MØTEBOK

SAK NR: **3/2021**
SAKSBEHANDLER: **Anne Frugård**
Arkivnr.:

DNT Oslo og Omegn. Fjellstyrets uttale om endring av plassering av ny sikringshytte mm. på Storeskag.

Kartskissen viser ny plassering av turishytta nord for tunet. Opparbeidet sti bort til hytta, samt utvidelse av dagens utedo.

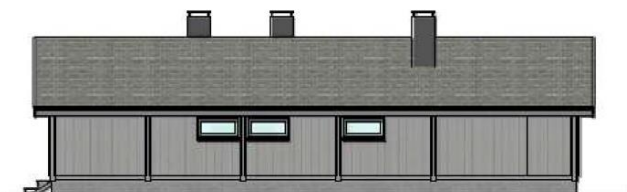
Endring 1. Ny plassering av sikringshytte 53/1/780.

Fjellstyret har tidligere uttalt seg positivt til bygging av nytt sikringsbygg, og det er derfor bare den nye plasseringen som fjellstyret nå skal gi uttale om. Bakgrunnen for at DNT ønsker å endre plasseringen er at entreprenøren påpeker at det hvert år ligger en meget stor snøfonn på tomten der den nye sikringshytta skulle bygges. På befaringen i september 2020 kom denne nye plasseringen fram som det beste forslaget. Bygget blir med den nye plasseringen mindre synlig fra tilkomstvei men mer synlig fra øst. Storeskag ligger svært eksponert for innsyn, og det er viktig at det tas hensyn til naturmiljøet når det skal bygges nytt her.

Fjellstyret ønsker å legge den nye plasseringen av sikringshytta ut til offentlig ettersyn for å ivareta de bruksberettigedes interesser før vi gir en endelig uttale om plasseringen.

Det bør være et vilkår om at bygging skal skje om sommeren på barmark. Bygging bør starte så tidlig som mulig etter at veien åpner slik at en unngår et uferdig bygg når vinteren kommer. Dette er bl.a. viktig pga forsøpling.

Fjellstyret ønsker å legge den nye plasseringen av sikringshytta ut til offentlig ettersyn for å ivareta de bruksberettigedes interesser før vi gir en endelig uttale om plasseringen.

Det bør være et vilkår om at bygging skal skje om sommeren på barmark. Bygging bør starte så tidlig som mulig etter at veien åpner slik at en unngår et uferdig bygg når vinteren kommer. Dette er bl.a. viktig pga forsøpling.

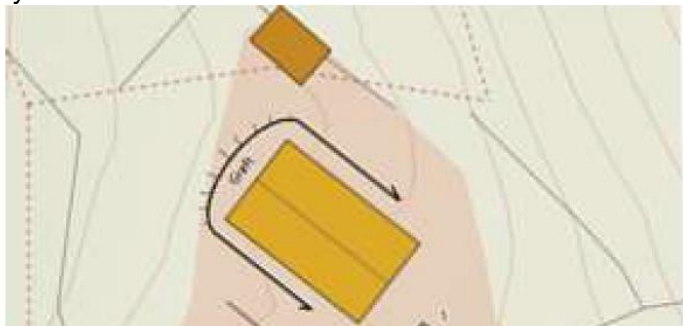
Endring 2. Utvidelse av uthus som tilhører 53/1/631.

Doen ved eksisterende DNT-hytte snør igjen, og det medfører at folk gjør fra seg rundt i området. Det er derfor et helt klart behov for en løsning som fungerer hele året. DNT fremmer forslag om en 2m forlengelse (inneholdende ny do) av uthuset som står på nordsida av dagens DNT-hytte.

Vi merker oss at søknaden fra DNT ikke er undertegnet av stølseier Jan Ove Bredesen. I samtale med Jan Ove Bredesen får saksbehandler inntrykk av at han er noe undrende til at DNT søker om å bygge på uthuset hans i stedet for å bygge et eget toalettanlegg utenfor stølstunet slik det ble sagt på befaringen. Toalettanlegget skal brukes av begge hyttene, både eksisterende sel/turisthytte og ny sikringshytte.

Statskog nevnte tidligere at det burde være et krav om at Bredesen som stølseier måtte søke om det som gjelder hans støl, og saksbehandler mener at det som minimum bør stilles krav om at stølseier er informert om og enig i endringen som skal gjøres.

Endringen gjelder et tiltak på eksisterende utedo på den frilagte stølen til Jan Ove Bredesen. En tillatelse om å endre uthuset bør forutsette at det er en skriftlig enighet mellom Bredesen og DNT om endring av bygningsmassen.

Endringen gjelder et tiltak på eksisterende utedo på den frilagte stølen til Jan Ove Bredesen. En tillatelse om å endre uthuset bør forutsette at det er en skriftlig enighet mellom Bredesen og DNT om endring av bygningsmassen.
